**Modulo per la presentazione delle osservazioni per i piani/programmi/progetti sottoposti a procedimenti di valutazione ambientale di competenza statale**

**ID: Codice procedura (ID\_VIP/ID\_MATTM): 12691**

**“Progetto di un impianto eolico denominato "Pitigliano" ubicato nei comuni di Pitigliano (GR) e Sorano (GR) costituito da 20 (venti) aerogeneratori di potenza nominale 7,0 MW per un totale di 140,0 MW con relative opere connesse ed infrastrutture indispensabili”**

**Immagine 1. Vincoli ex art. 136 del CBC dal PIT della Regione Toscana e zona approssimativa dove è progettato l'impianto industriale.**

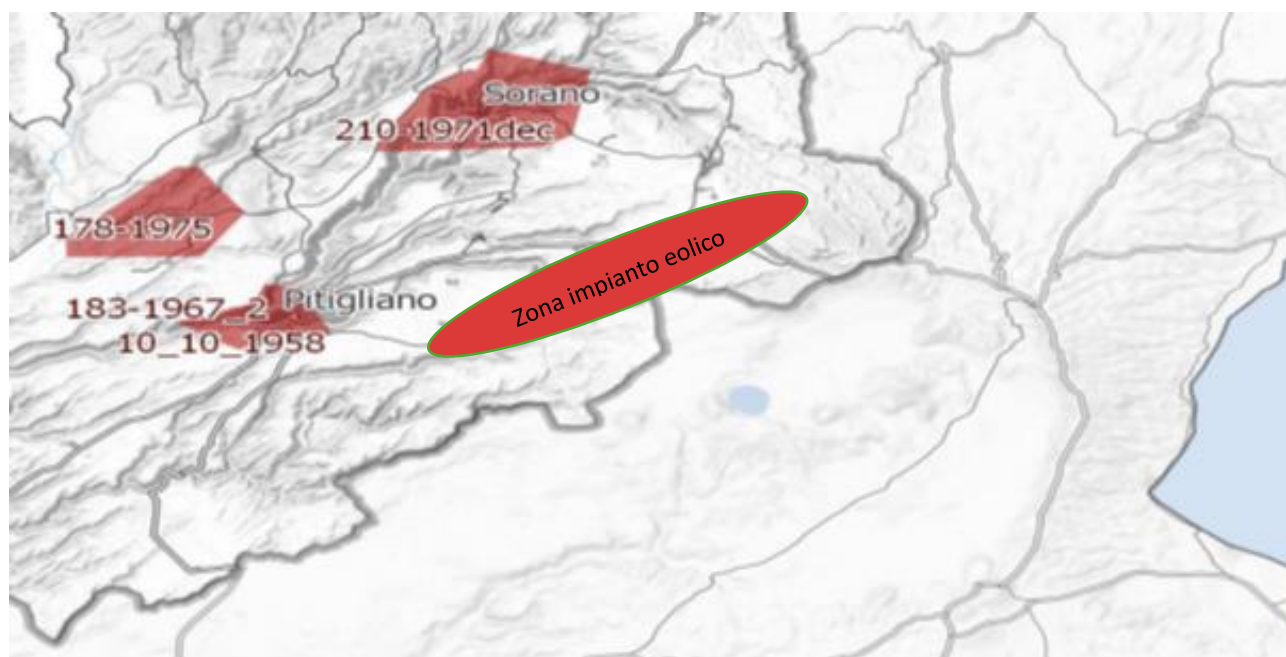
*Inoltre, come sostiene la Proponente parte dell'impianto si verrebbe a trovare a 3,5 km dal centro abitato di Sorano. Infatti, tre degli aerogeneratori WTG 08, 09, 10 sono addirittura all'interno delle fasce di rispetto dei 3 km del suo vincolo paesaggistico di notevole interesse pubblico ex art 136 del CBC. Si evidenzia che così si crea*

un'ulteriore incompatibilità con la tutela del Paesaggio.

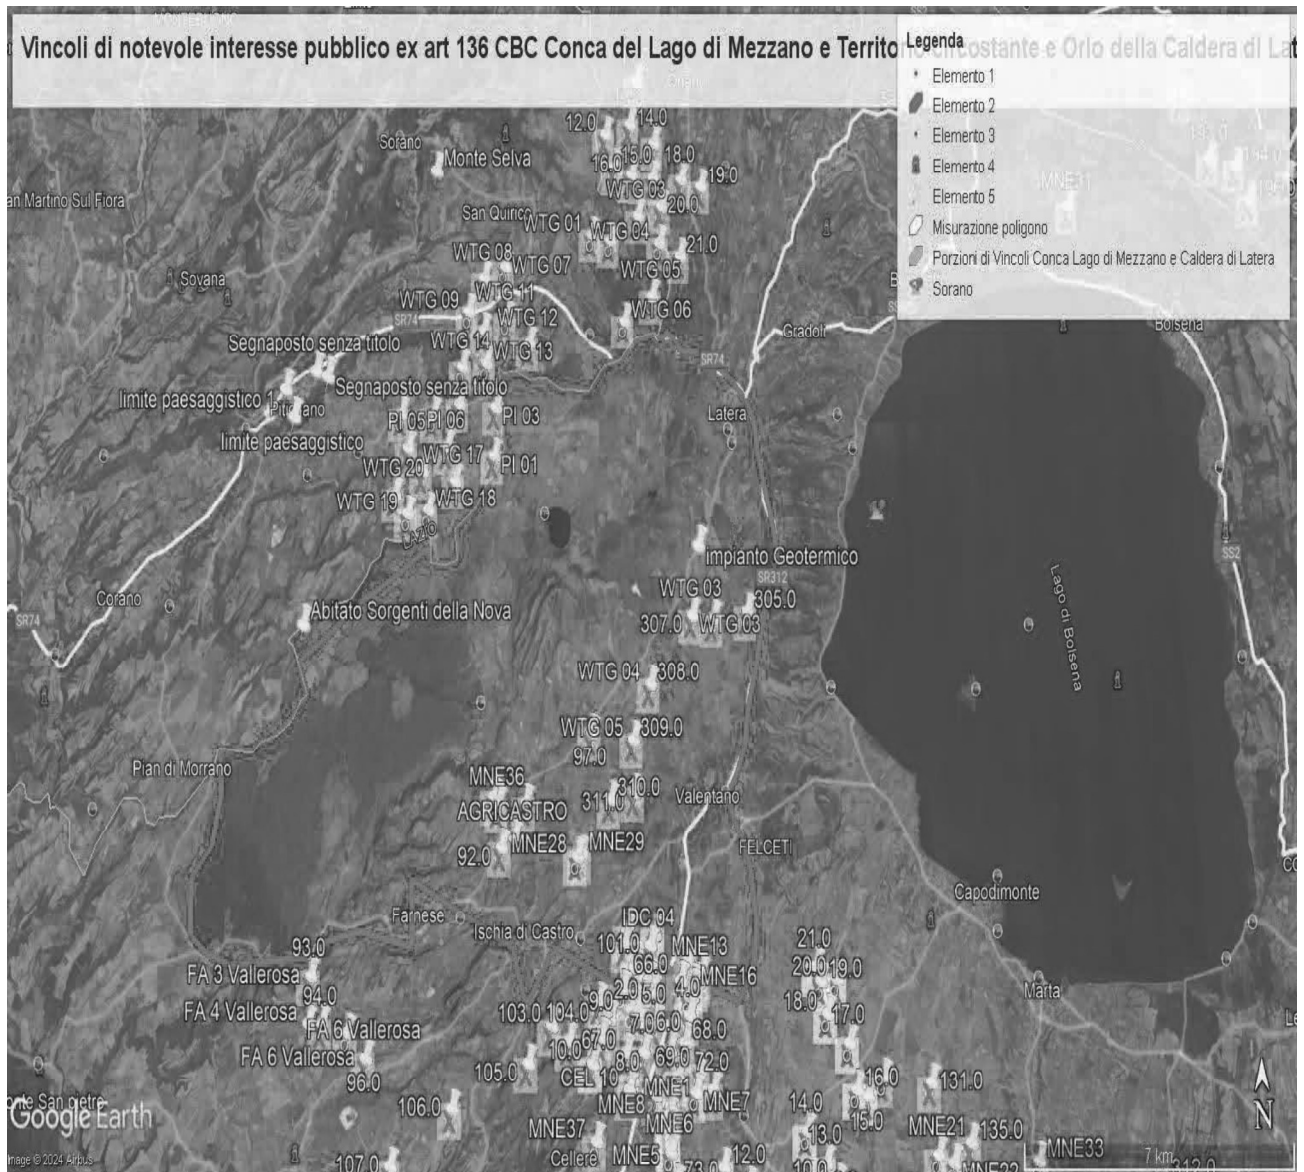
Al contrario si evidenzia che l'impianto eolico industriale citato non solo ricadrebbe con tutti e 20 gli aerogeneratori all'interno delle fasce di rispetto di 3 km di due vincoli paesaggistici di notevole interesse pubblico esistenti nella Regione Lazio e con una parte di essi nel vincolo paesaggistico del Centro abitato di Sorano ( GR) quindi in aree non idonee all'installazione di impianti di energia rinnovabile. Addirittura, alcuni aerogeneratori sarebbero ubicati a poche centinaia di metri dai perimetri dei due vincoli paesaggistici laziali ex art 136 del CBC.

**IMMAGINE n. 3 Impianto eolico industriale “Pitigliano” e distanze aerogeneratori dai Vincolo “Orlo della Caldera di Latera.**

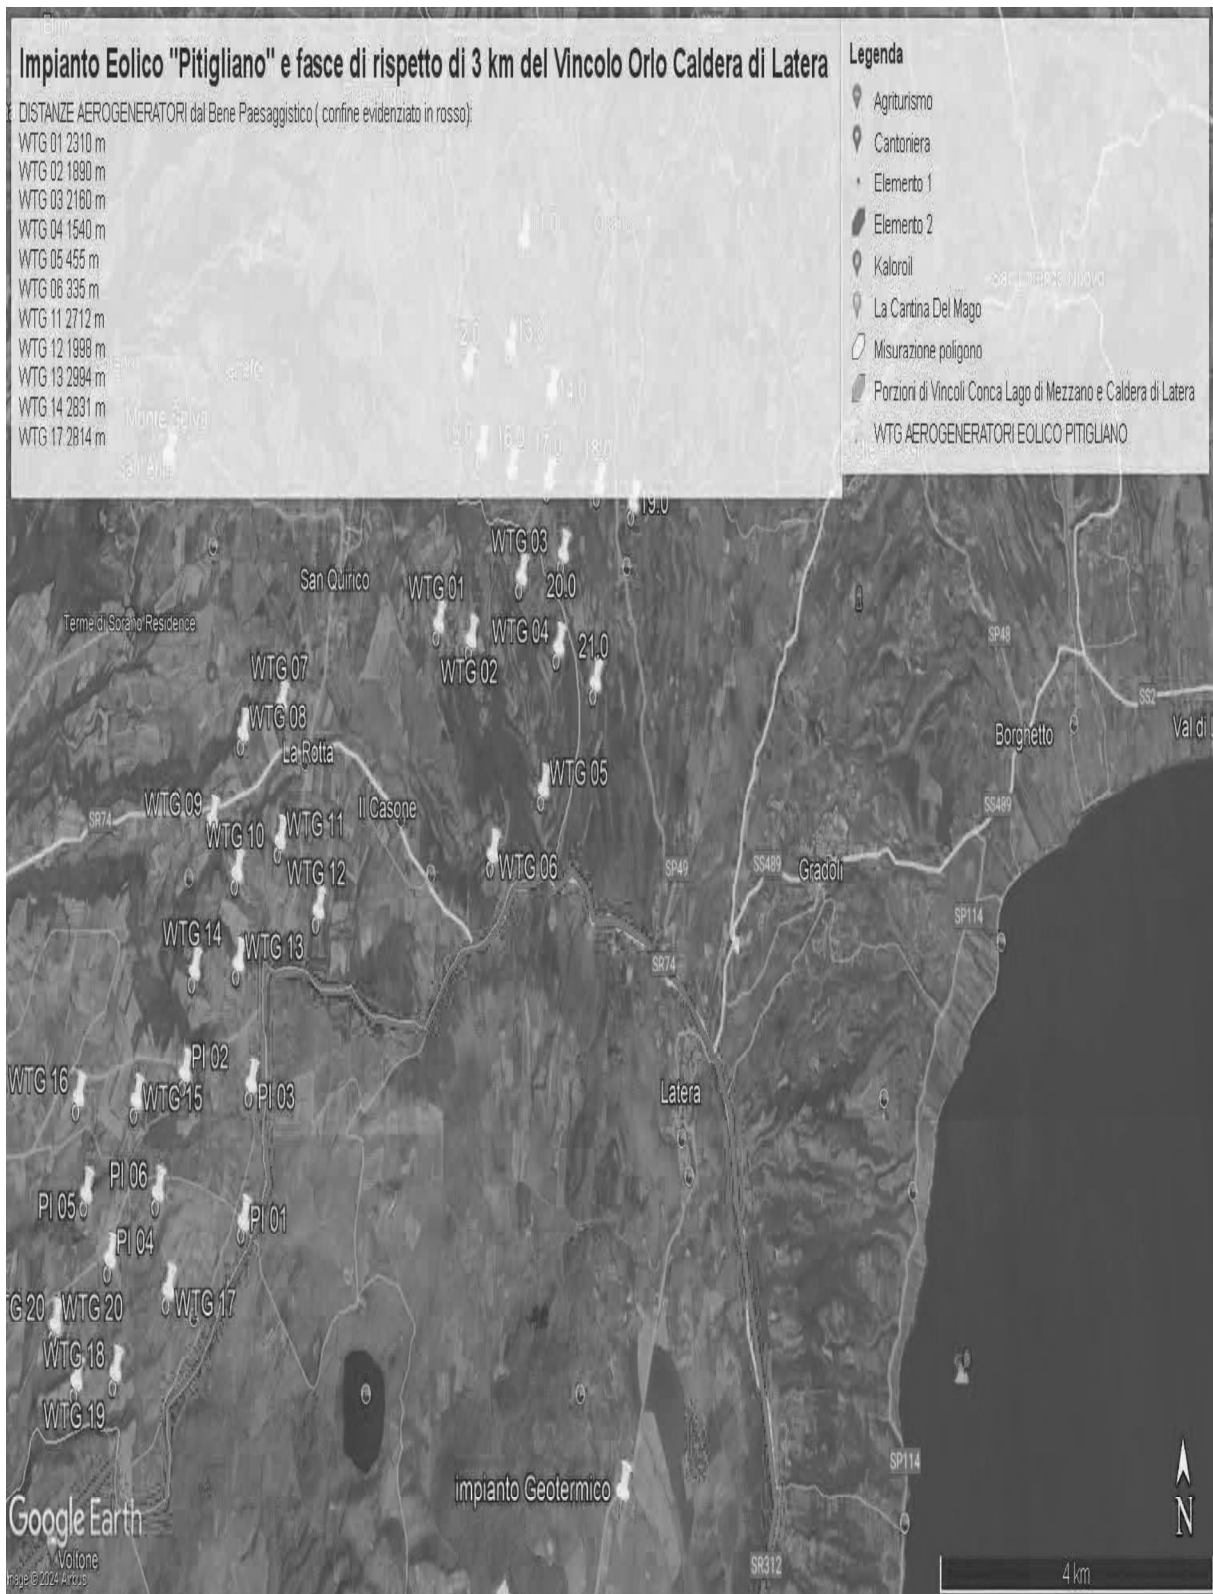
Come è illustrato nell'immagine si ribadisce che l'impianto industriale "Pitigliano" ricade completamente all'interno delle fasce di rispetto dei due vincoli di notevole

interesse pubblico e lambisce quelle di un terzo vincolo e quindi come affermato dal Consiglio di Stato nelle sentenze citate, l'impianto è insediato in area non idonea ai sensi dell'art. 20 comma 8 lettera c quater del D.Lgs. n. 199/2021 e ss.mm.ii al contrario di quanto sostiene la proponente.

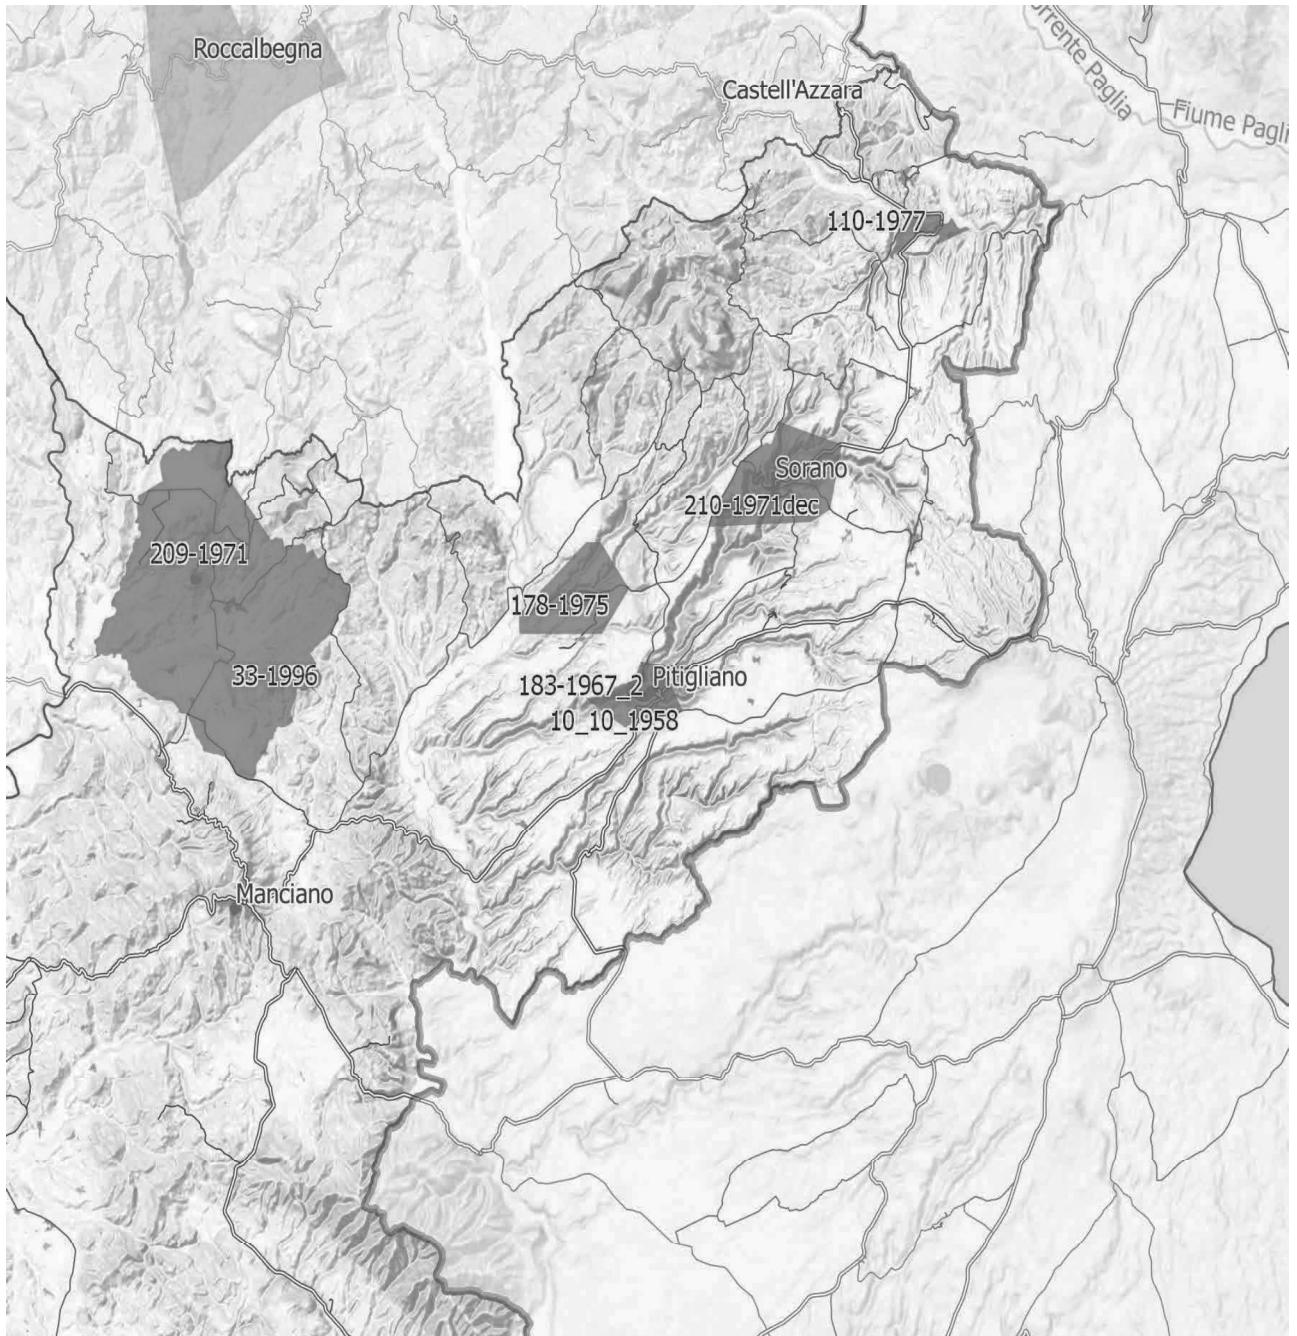
**IMMAGINE n. 4** Si evidenzia che i tre aerogeneratori WTG 07, WTG 08 e WTG 09 impattano con il vincolo paesaggistico di notevole interesse pubblico del Centro Storico di Sorano. Il WTG 07 si troverebbe a 2828 m, WTG 08 2504 e WTG 09 2990. Il cavidotto dell'impianto invece impatta in buona parte del Vincolo paesaggistico ex art. 136 del CBC del Centro Storico di Pitigliano.

**IMMAGINE n 5.** Mappa eolici elaborata dall'Associazione Amici della Terra. La mappa evidenzia il cumulo degli impianti tra Lazio e Toscana.

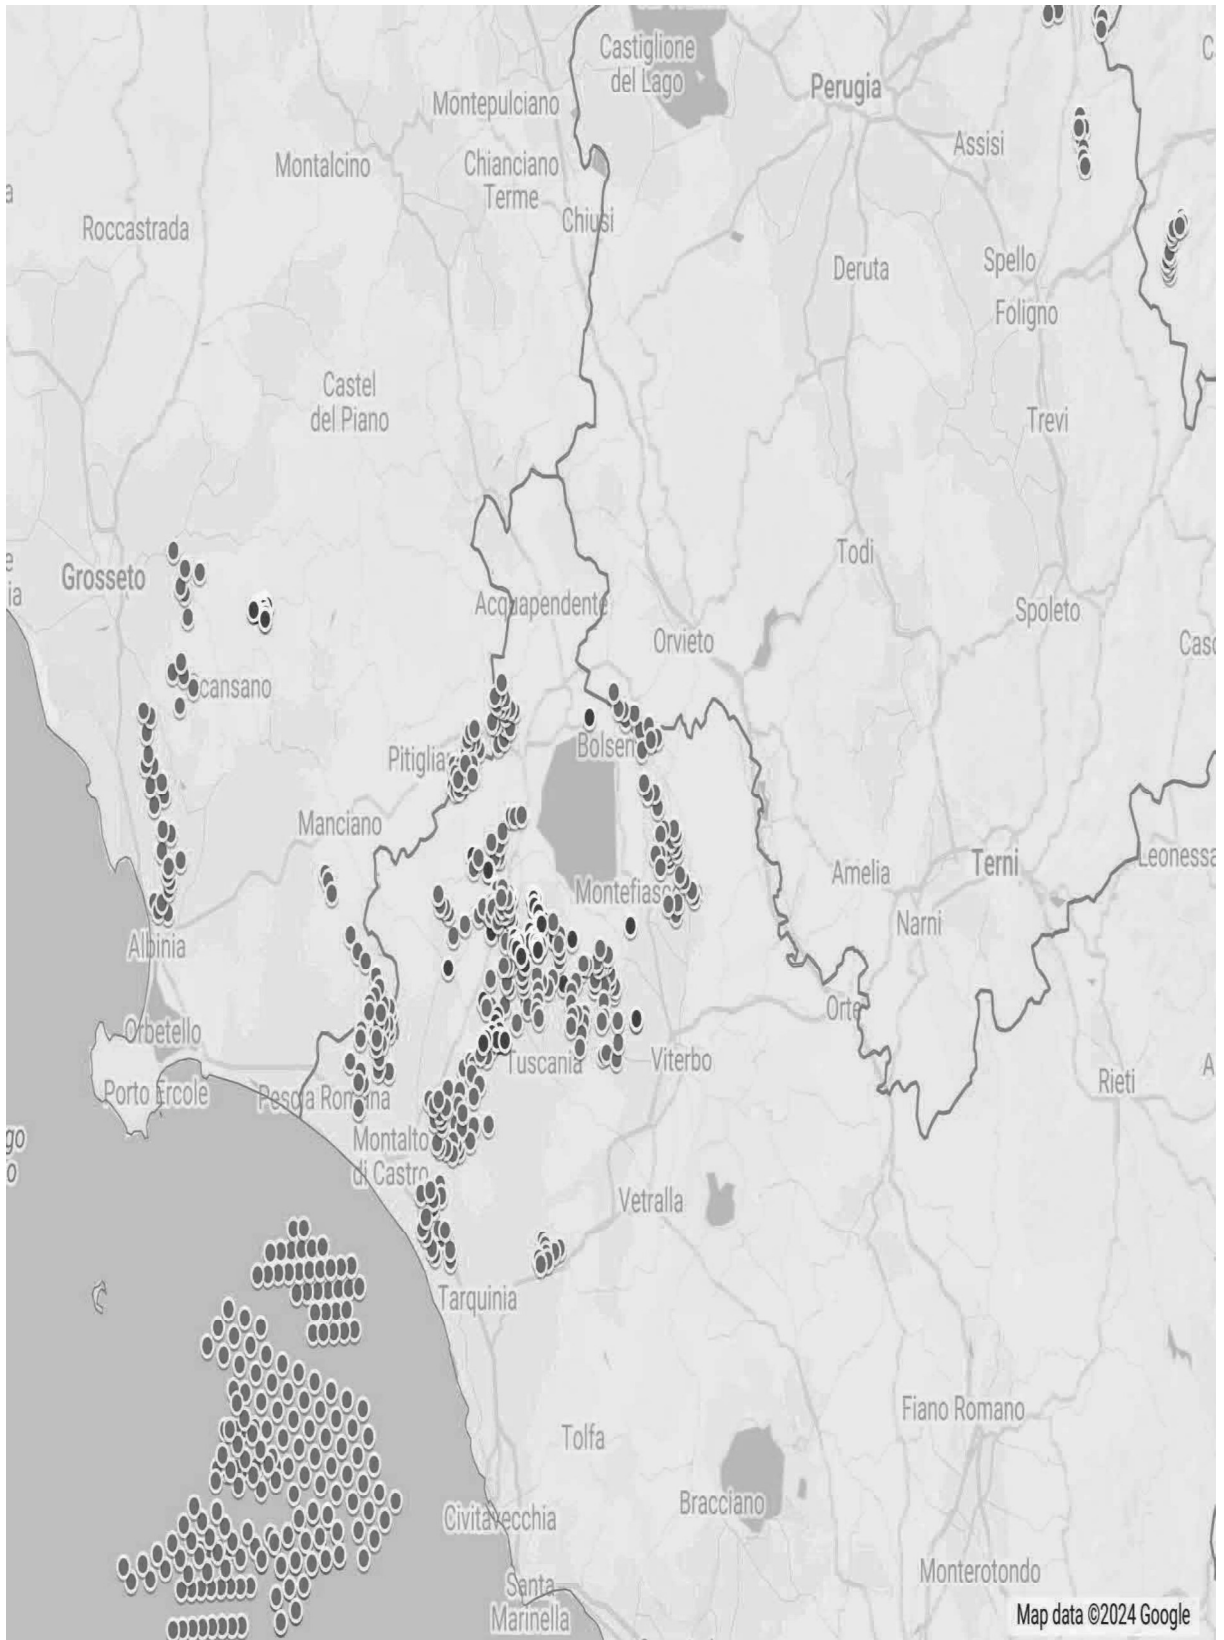
Riguardo al cumulo degli impianti FER, le mappe prodotte dalla proponente riguardano, come già evidenziato, soltanto una parte molto piccola degli impianti FER dell'area intermedia e vasta e in particolare di quelli eolici che contribuiscono a creare un notevole cumulo e la saturazione del territorio tosco laziale. Riguardo al cumulo dei soli impianti eolici si riporta la mappa dell'intervisibilità degli impianti eolici elaborata dall'Associazione nazionale “Amici della Terra”.

**IMMAGINE n. 7** Mappa della intervisibilità degli impianti eolici elaborata dall'Associazione nazionale Amici della Terra. La mappa non è aggiornata comunque rende molto bene dell'enorme impatto visivo creato dal cumulo degli impianti.

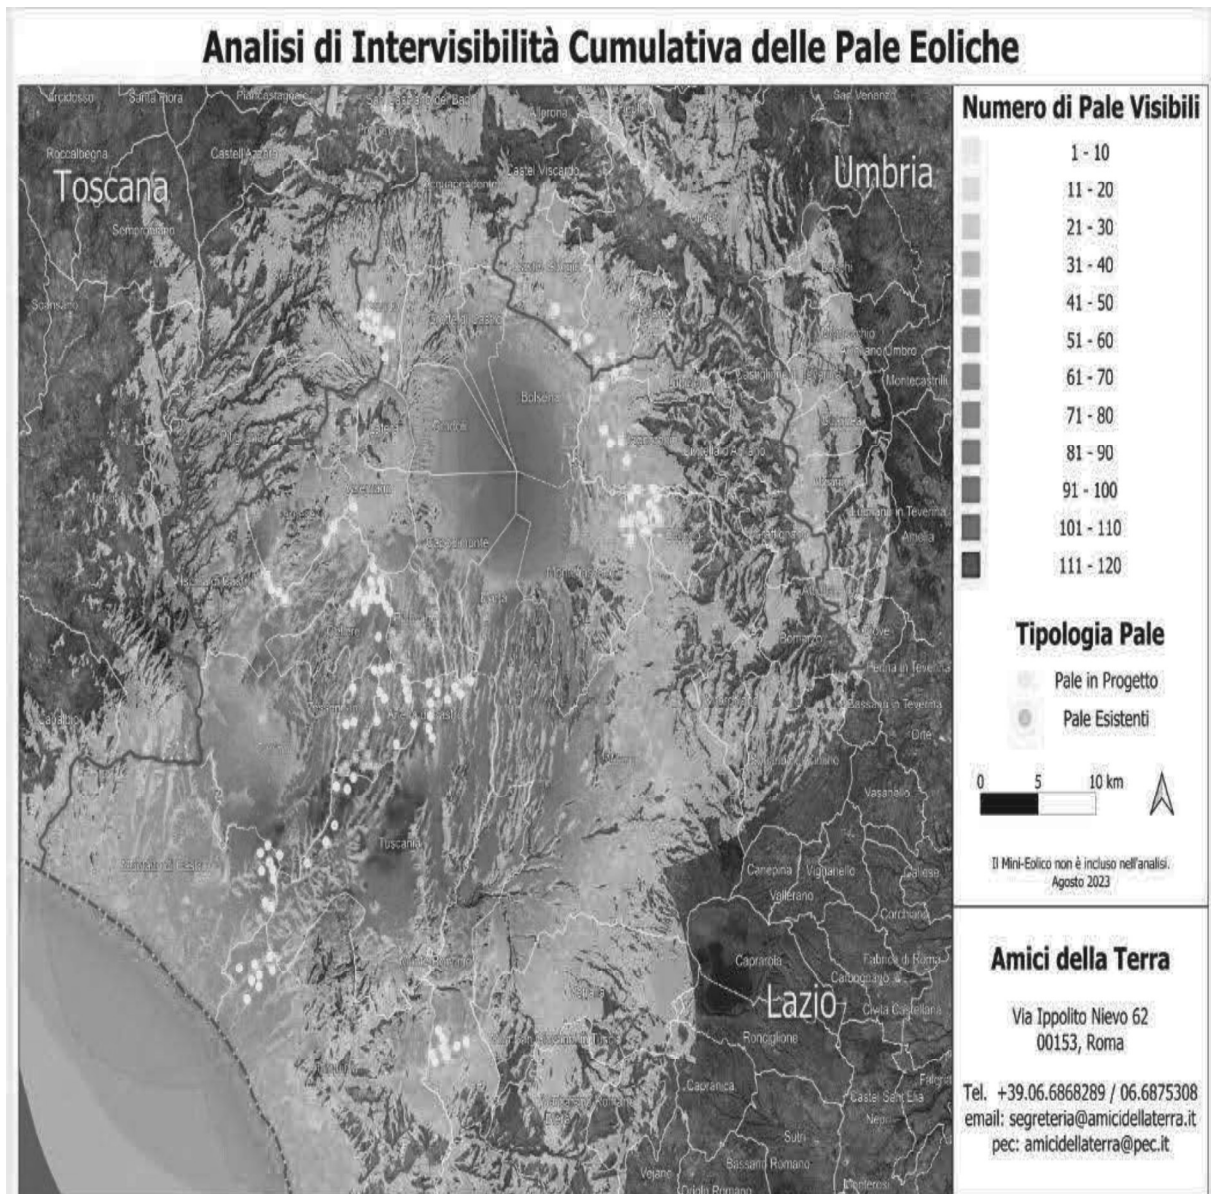
Se agli impianti eolici rappresentati qui sopra che non comprendono sia l'impianto eolico Pitigliano e le altre 14 pale del progetto eolico in verifica amministrativa sempre nel territorio di Pitigliano si aggiungono i migliaia di ettari (7000 fin'ora) di territorio occupato dagli impianti fotovoltaici e agrivoltaici e dalle altre tipologie appare chiaro il numero spropositato degli impianti FER nella bassa toscana e nella Tuscia.
